Mission régionale d'autorité environnementale
ÎLE-DE-FRANCE

**Avis délibéré
sur le projet de plan local d'urbanisme
de la commune de Brie-Comte-Robert (77)
à l'occasion de sa modification**

N°MRAe APPIF-2024-096
du 25/09/2024

Figure 5 : ambiance acoustique (EE, p.68)

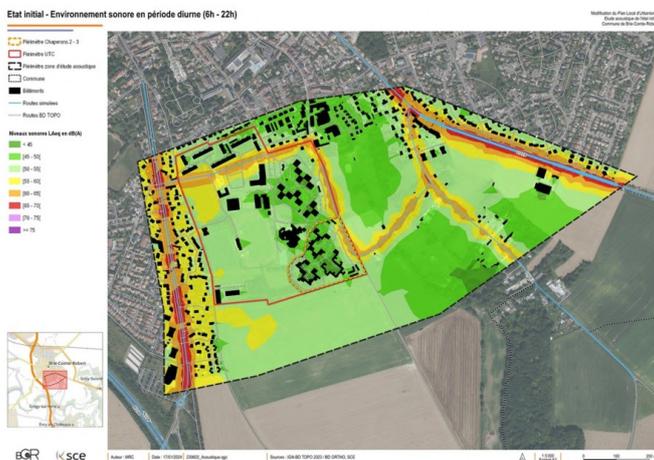
Le secteur le plus exposé aux nuisances sonores se situe à proximité du chemin des Cornillots (Figures 5 et 6). L'étude de trafic jointe au dossier conclut que « l'évolution du trafic routier entre le scénario "fil de l'eau" et le scénario "projet" est négligeable, voire inexistante, pour certains axes. Par conséquent, l'environnement sonore dans la situation projet sera similaire à celui de la situation "fil de l'eau" dans les secteurs UTc1 et UP » (EE,

p.99). Le dossier renvoie au stade du projet pour la définition des mesures de réduction. L'Autorité environnementale rappelle que l'Organisation mondiale de la santé (OMS) a précisé dans ses lignes directrices relatives au bruit dans l'environnement les valeurs au-delà desquelles la santé était affectée : il s'agit pour les axes routiers de 53 dB L_{den} (en journée) et 45 dB L_{night} la nuit.

(8) L'Autorité environnementale recommande, dans un souci de protection de la santé humaine, de se référer aux valeurs de référence de l'Organisation mondiale de la santé (OMS) pour apprécier les mesures de réduction nécessaires en termes de bruit et de polluants atmosphériques.
